# SERVICE BULLETIN

NEW HOLLAND

2001 - C - 001

**EMNE:** SPECIALVÆRKTØJ TIL SERIE TM TRAKTOR

**Figur 1**

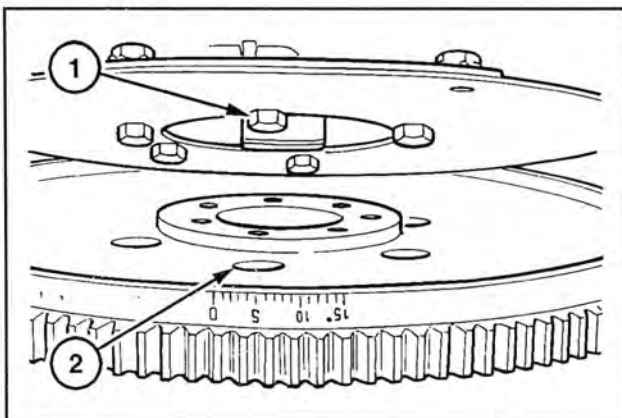
Kapitel 1. Side 24. Under samlingen af motoren og gearkassen skal der udvises særlig forsigtighed for at sikre, at de seks bolte, der spænder drivpladen på momentkonverteren, flugter rigtigt i undersænkningerne i svinghjulet, som vist i figur 1.

1. Drivpladens monteringsbolte (6).
2. Undersænkning i svinghjulet (6).

Figur 2

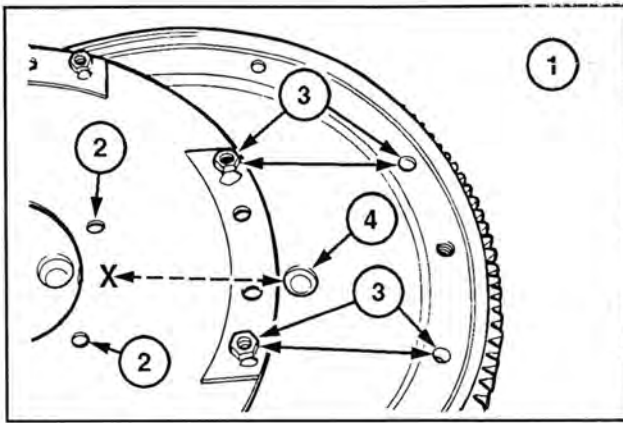
Momentkonverterens drivplade spændes på svinghjulet med otte bolte. Drivpladen er monteret på momentkonverteren med seks bolte.

Det giver mulighed for skæv indstilling, som vist i figur 2.

1. Forkert opretning.
2. Huller til boltene for montering af drivpladen på momentkonverteren.
3. Bolthuller for drivplade og svinghjul.
4. Undersækning i svinghjul.

Figur 3

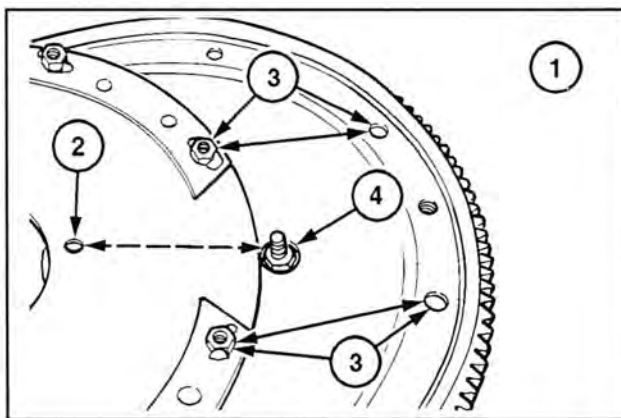
Den korrekte indstilling er vist i figur 3.

Når gearkassen monteres på motoren, så skub de to dele sammen og drej enten svinghjulet eller drivpladen, til bolthoved og undersækning flugter (på dette tidspunkt låses de to komponenter sammen).

1. Korrekt indstilling.
2. Hul til monteringsboltene for drivpladen mod momentkonverteren.
3. Bolthuller for drivpladen mod svinghjulet.
4. Undersækning i svinghjul (med bolt isat af illustrationshensyn).

Når det er sket, skal motorens og gearkassens kontaktflader kunne mødes **UDEN** at skulle spændes sammen med dækselboltene.

Figur 1

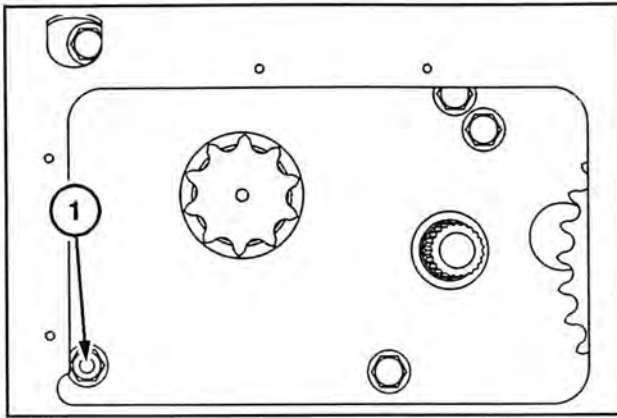
Monteringsboltene foran i gearkassens underdel (pkt. 1, fig. 1) er udskiftet med en midterbolt, der gør det muligt for olien at flyde frit mellem gearkasse og kædekasse.

1. Bolt, midterboret.

Figur 2

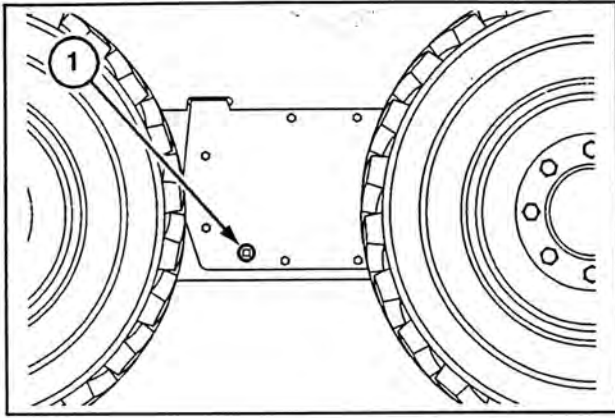
Niveaupropen i sidedækslerne er hævet 28 mm op (se 1, fig. 2).

Prophullet er nu 64,1 mm fra den nederste kant på de nye sidedæksler. Afstanden var 36,1 mm på de gamle sidedæksler.

4. Smør en streng tætningsmiddel rundt om åbningen på sidedækslerne på kædekasserne og monter de nye sidedæksler. Spænd boltene til 15 Nm.
5. Fyld hver kædekasse med ca. 11,5 liter NH 024C Universal 10W-30 olie, til det nye olieniveau på sidedækslet (se 1, fig. 2). Afmonter niveaupropperne i de gamle sidedæksler og monter de nye sidedæksler.

1. Niveauprop.
